Service Bulletin

Affected Model(s): 2000 & 2001 500
(Automatic Transmission)

Bulletin No: 2001-2-05

Subject: Outer Clutch Cover Warning Decal

Fig.1

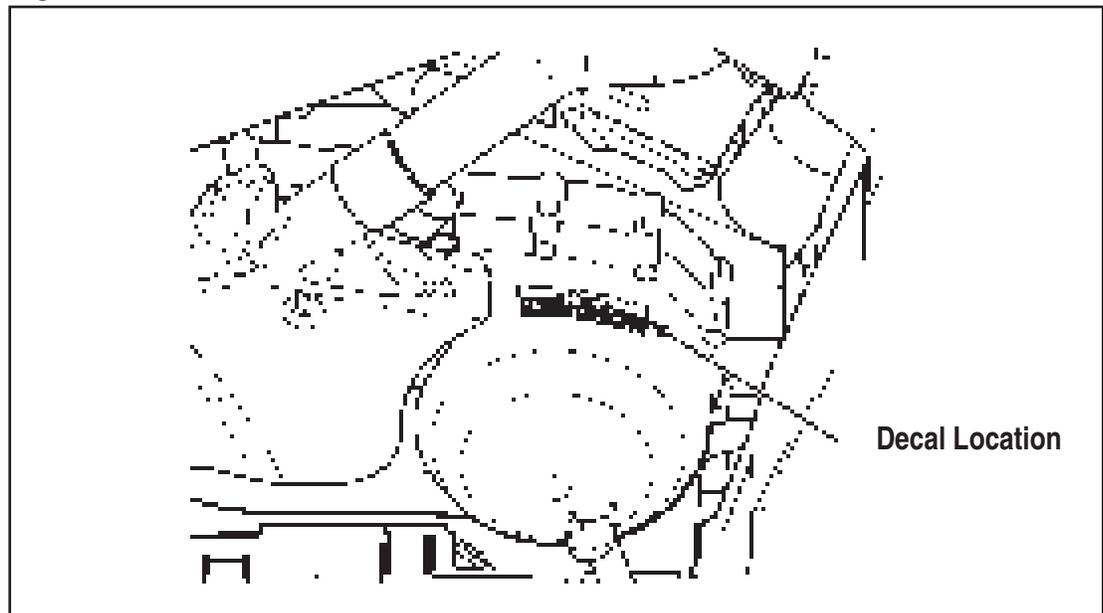
It has come to our attention that the affected models are being started with the outer clutch cover removed. Starting or operating the ATV with the outer clutch cover removed is hazardous and could cause severe personal injury or even death.

Solution: First of all, do not start or operate the ATV with the outer clutch cover removed. Secondly, affix Warning Decal (p/n 0411-426) to the outer clutch cover to remind anyone who starts, operates, or services the ATV that the outer clutch cover must be installed whenever the ATV is started or operated. See Fig. 1 for proper location of the warning decal.

Fig. 1

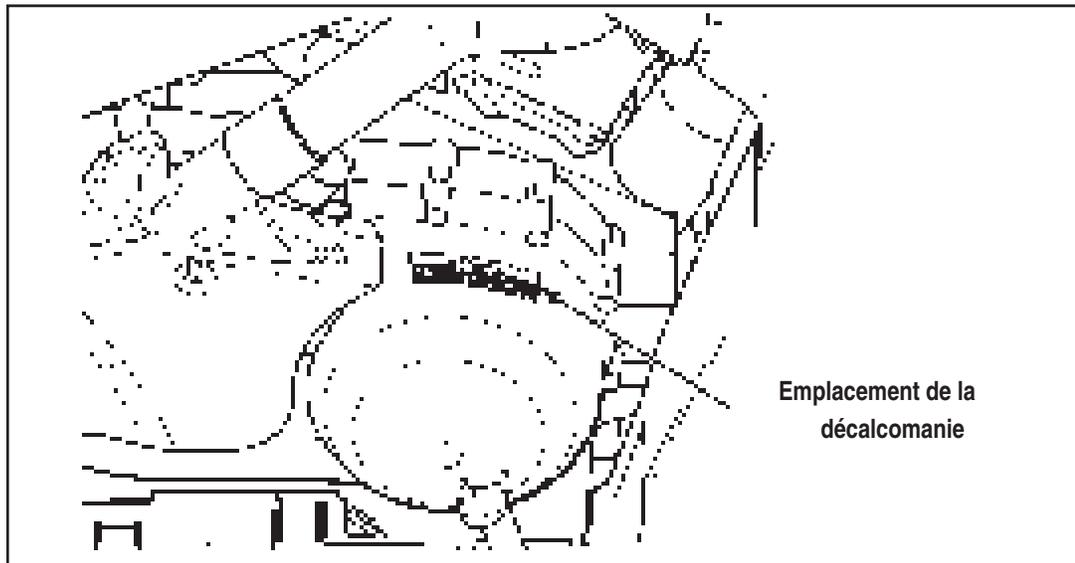
Il est venu à notre attention que les modèles concernés sont démarrés avec le couvercle de l'embrayage retiré. Démarrer ou opérer un VTT avec le couvercle de l'embrayage de VTT retiré est dangereux et pourrait causer de sérieuses blessures à la personne ou même la mort.

Premièrement, ne démarrez pas ou n'opérez pas le VTT avec le couvercle externe de l'embrayage retiré. Deuxièmement, apposez la décalcomanie d'avertissement (n/p 0411-432) sur le couvercle externe de l'embrayage pour rappeler à quiconque démarrant, opérant, ou faisant la révision du VTT, que le couvercle externe de l'embrayage doit être installé chaque fois que le VTT est démarré ou opéré. Voir la Fig. 1 pour l'emplacement adéquat de la décalcomanie d'avertissement.
